## **Autorisation environnementale ICPE**

### **SAS Eoliennes du Petit Kermaux**

**RAPPORT ET CONCLUSIONS MOTIVÉES  
DE LA COMMISSAIRE ENQUÊTRICE**

**Document n°2 (sur 2) : Conclusions et avis**

*Carte de synthèse complétée des distances aux habitations vis-à-vis de chaque éolienne :*

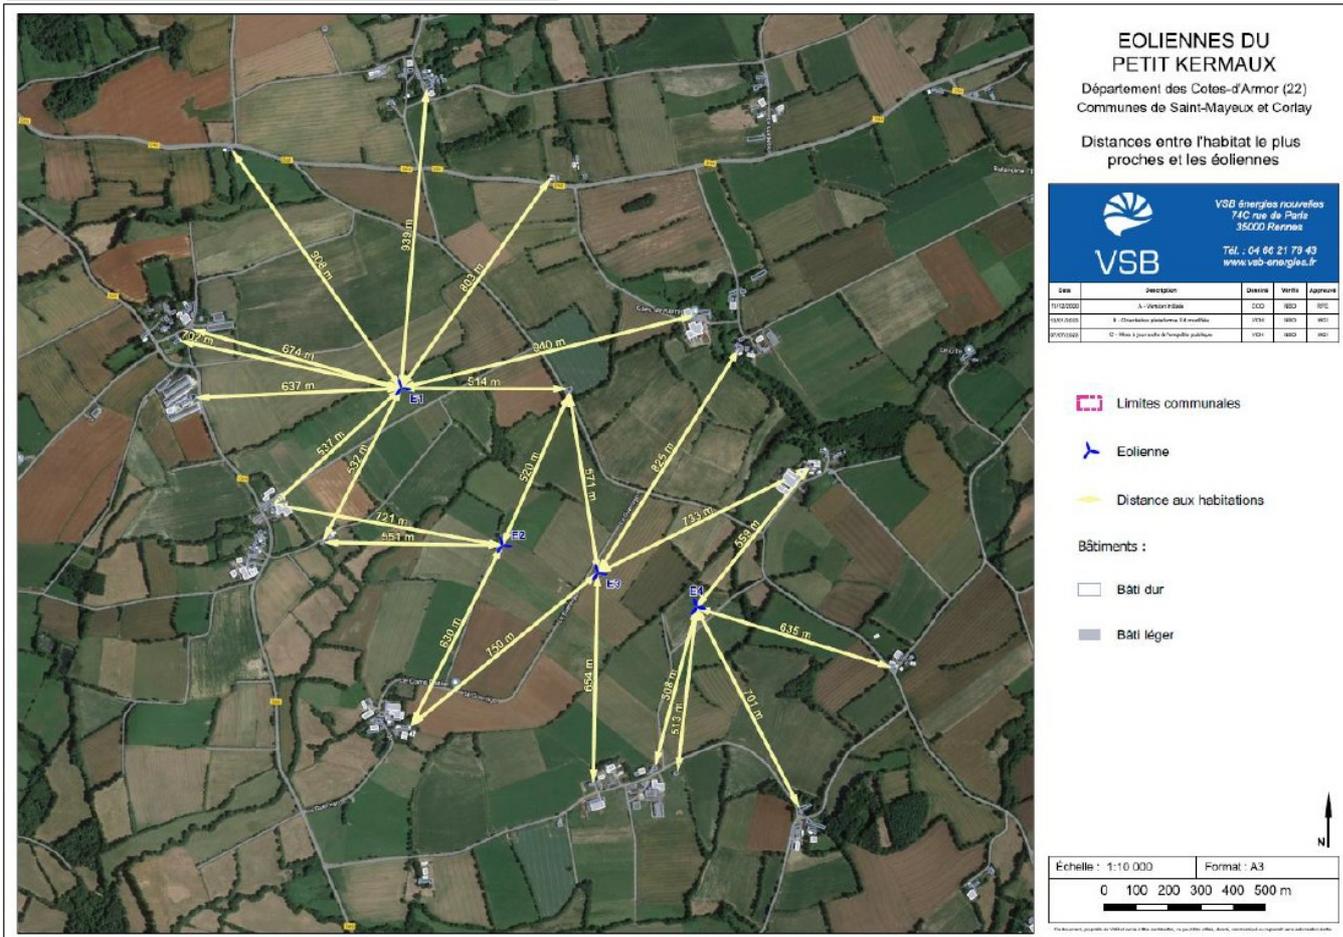
- questionnements quant aux distances par rapport à l'habitation la plus proche (à Poull Bizic : contestation de la distance indiquée, de plus omise dans certaines pièces du dossier), interrogations quant à la distance en bout de pale au même endroit

*Concernant les distances tout d'abord, il est étrange que l'habitation la plus proche des sites ne figure pas sur les plans et qu'aucune distance n'y soit reportée (§ pièce 5 lieu-dit Poull Bizic). (sûrement moins de 500 mètres entre les piliers 1 et 2 de l'habitation).*

Afin de présenter des distances les plus fiables possible, une nouvelle carte a été réalisée par le porteur de projet sur la base de relevés de géomètre. Cette dernière est fournie en page 13 de ce mémoire en réponse (reprise en page 27 des conclusions).

La carte mise à jour par VSB, sur la base de relevés de géomètre, a été complétée/modifiée et représente bien toutes les distances aux habitations les plus proches, y compris celle de Poull Bizic.

Tableau des distances aux habitations vis-à-vis de chaque éolienne prévue sur le projet :

Eolienne	Distance en mètres	Lieu-dit
E1	514	Poull Bizic
E1	532	Est Kermaux
E1	537	Kermaux
E1	637	Tréguestin
E2	520	Poull Bizic
E2	551	Le Petit Kermaux
E2	630	Le Guernigo
E3	571	Poull Bizic
E3	654	Le Rouello
E3	733	Kerfaouen
E4	508	Le Rouello
E4	513	Le Rouello
E4	559	Kerfaouen
E4	635	La Loge
